Vorrei sottoporre un quesito in merito a come si debba interpretare il DM 14/01/2005 in relazione ad un caso d'inserimento di un piano infinitamente rigido, ma leggero, all'interno di un edificio che presenta un doppio volume. Vedasi schema sotto-riportato (stato di fatto e stato di progetto).

OGGETTO: Quesito interpretativo relativo al punto C.9.1.1. del D.M. 16.1.1996.

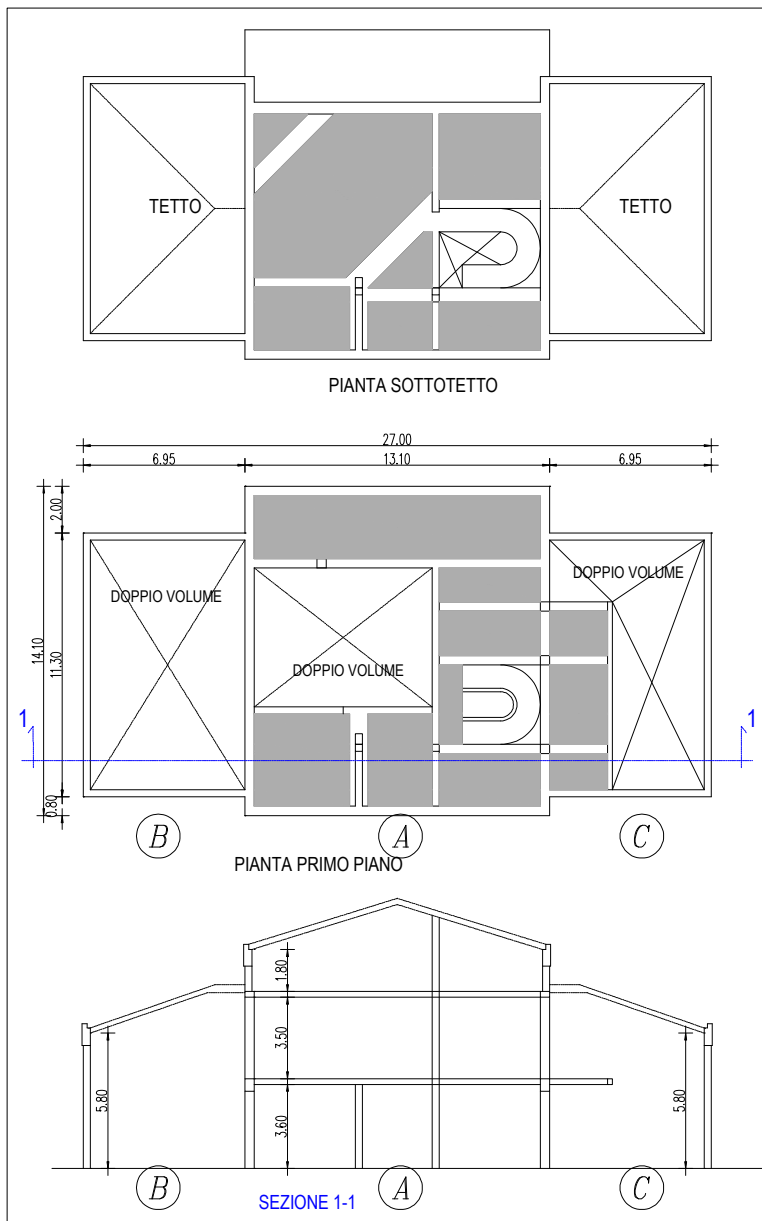
Si ha un'unica grande villa con un corpo centrale pressochè quadrato di 13x14 m (indicato con A) e due corpi laterali rettangolari di 7x11 m (indicati con B e C) formanti un unico fabbricato completamente connesso e senza giunti. Il tutto costruito di recente 1999-2000. Come si vede dalla sezione il corpo centrale presenta, oltre al PT anche un primo piano (tranne una zona dove si ha il doppio volume) ed un sottotetto abitabile, mentre i due corpi laterali sono a doppia altezza. Il progetto prevede di realizzare il primo piano (con strutture leggere) anche nei due corpi laterali in modo da avere un unico impalcato alla stessa quota (tratto rosso) e realizzato in modo da considerarlo infinitamente rigido per normativa (come da punto 7.2.6 delle NTC 2008). Premettendo che si ha ovviamente un incremento di masse, l'inserimento dei solai rigidi porta comunque ad un miglioramento della situazione attuale (come del resto espresso dal Servizio Tecnico Centrale del Consiglio Superiore dei Lavori Pubblici nel quesito prot.13943 del 10/06/97 posto dalla Regione Emilia Romagna e del quale si allega di seguito lo stralcio con evidenziato il caso analogo al presente che è il quesito 2).

La domanda pertanto è:

fermo restando la verifica sulle fondazioni si può considerare come miglioramento? Se invece è un adeguamento, per quale lettera del paragrafo 8.4.1 a) sopraelevazione, b) ampliamento, c) variaz.di classe e/o destinazione d'uso, d) organismo edilizio diverso.
